**Upplands Väsby  
Hembygdsförening**

### **Synpunkter på planförslag:**

#### **Detaljplan för Östra Runby med Väsby stationsområde/Väsby Entré (KS/2021:445)**

Tvärsektioner (ovan A-D, öst-västliga) genom planområdet som visar förhållandet mellan östra och västra sidan samt järnvägsområdet. Bild högst upp visar var sektionerna är dragna. Illustration: Urban Minds

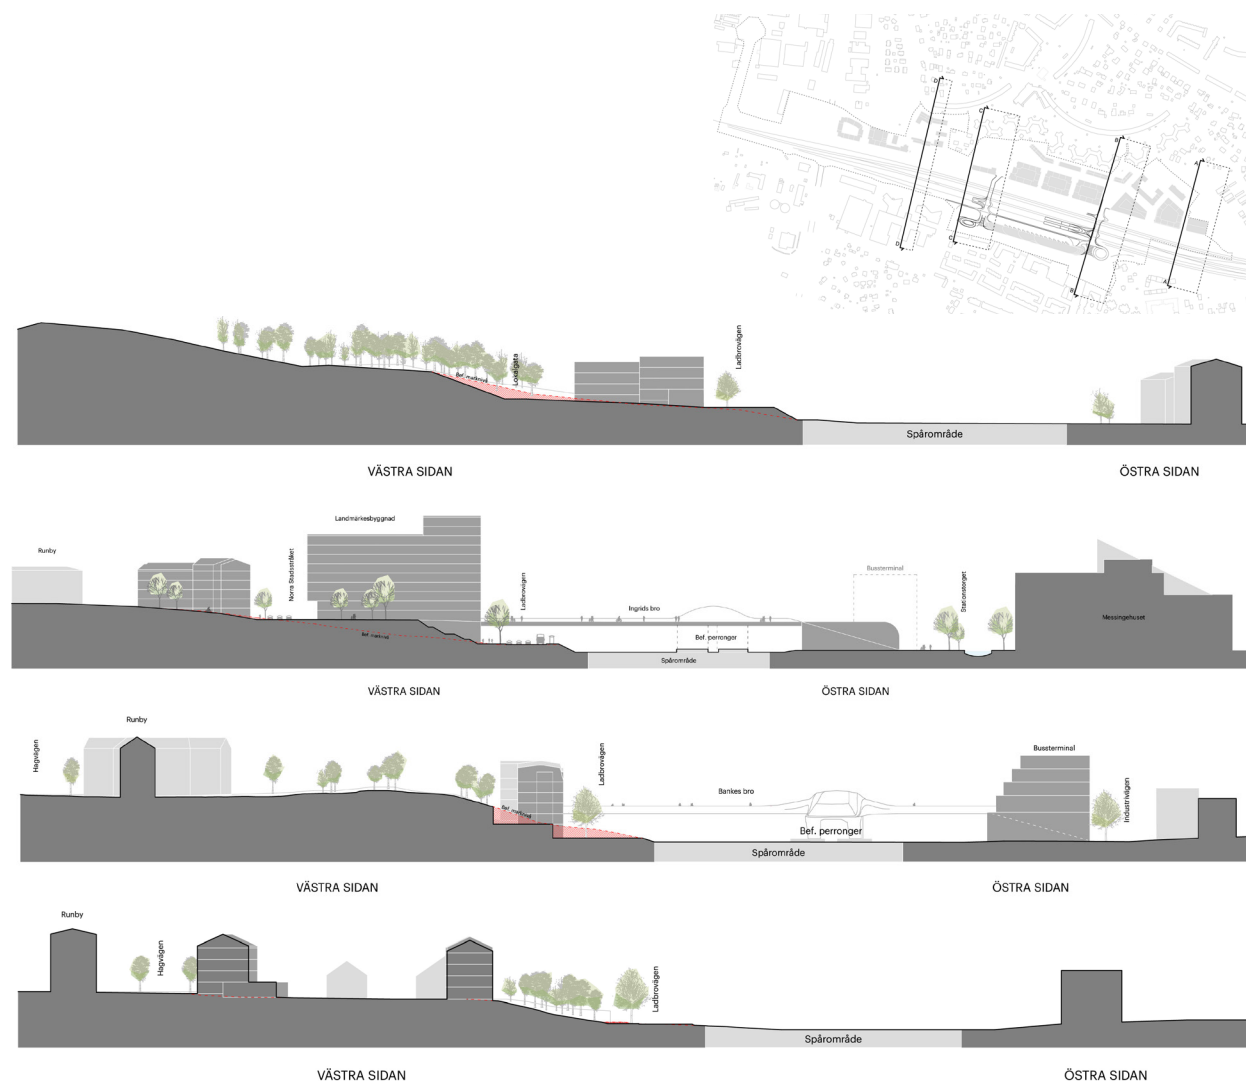
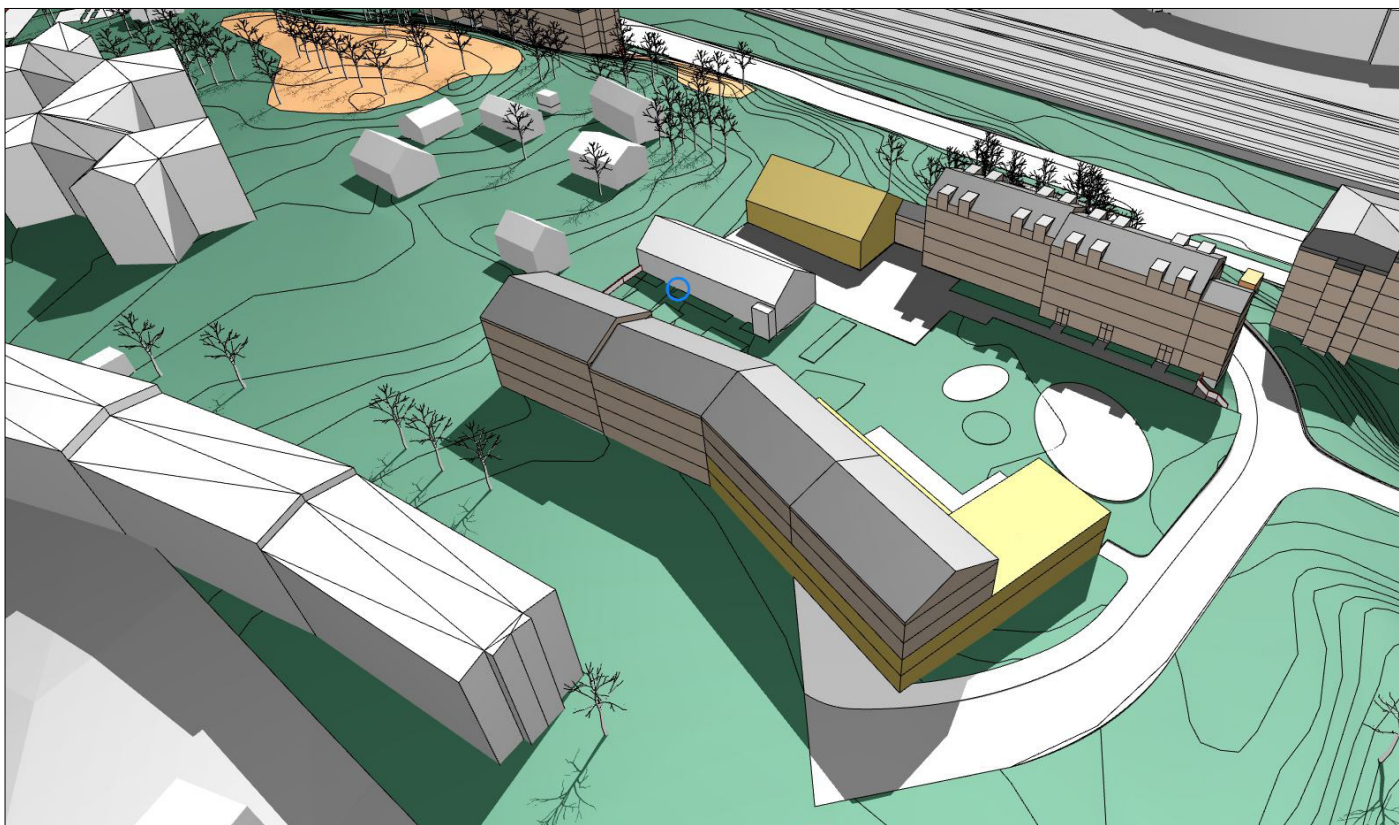
Sid 18: **Se bilaga 1** som visar perspektiv och sektioner (se även Landskapsanalys sid 46-47).

Här framgår tydligt den olämpliga storleken/skalan på föreslagen bebyggelse. Här borde även redovisas en femte sektion mellan B och C, d v s genom något av de tre stora huvudkvarten.

Redovisas på sid 46-47 i form av 4 sektioner (se även Planbeskrivningen sid 18; **se bilaga 1**). Här framgår tydligt den olämpliga storleken/skalan på föreslagen bebyggelse.

Här borde även redovisas en femte sektion mellan B och C, d v s genom något av de tre stora huvudkvarteren.
